Avviso di Sicurezza

Nel supporto paziente del sistema RM, il movimento del piano portapaziente potrebbe essere limitato

16 settembre 2024

Riferimento: Viti del gruppo del supporto a radiofrequenza integrato (IRF) dei sistemi RM (riferimento FCO78100588)

Figura 1. Viti sporgenti del supporto IRF

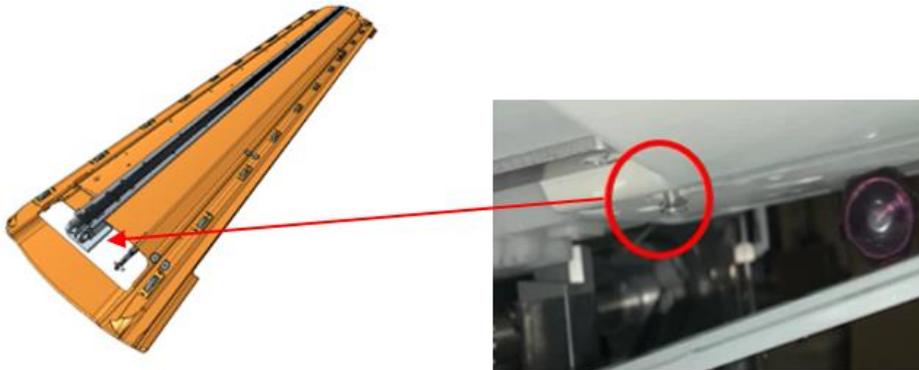
Philips ha identificato un problema nel lettino portapazienti del sistema RM in cui le viti del gruppo del supporto a radiofrequenza integrato (Integrated Radio Frequency, IRF) potrebbero allentarsi e sporgere oltre la superficie (Figura 1). Ciò potrebbe causare l'interferenza delle viti con altre parti mobili, bloccando potenzialmente il movimento orizzontale del piano portapaziente.

Philips La contatterà per programmare una visita in loco con un tecnico di assistenza per ispezionare il gruppo del supporto IRF e apportare eventuali azioni correttive, se necessario (riferimento FCO78100588). Philips prevede di iniziare l'implementazione delle azioni correttive nel quarto trimestre del 2024.
